FR Absence de solution de réparation pour la vitre intérieure 478073

Fours Inter Cooker avec vitre intérieure pyrolyse bombée.

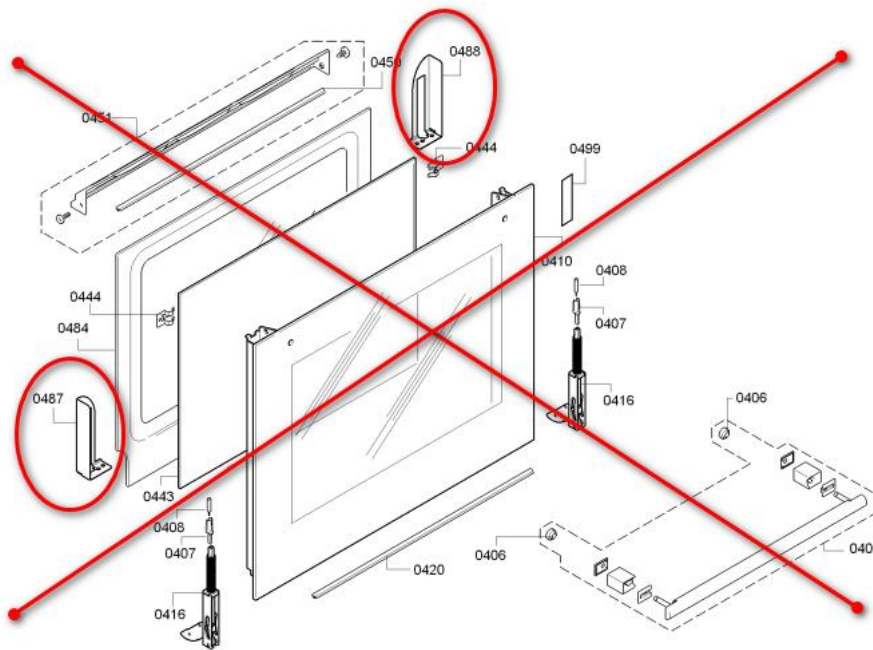
La vitre intérieure pyrolyse bombée 478073 ne peut plus être fabriquée et n'est donc plus disponible.

Les portes de four avec profils amovibles peuvent être transformées en une vitre intérieure plate.

Attention, les anciennes portes avec profilés collés reconnaissables au cache de la charnière ne peuvent pas être modifiées!

Kit de réparation 20004273
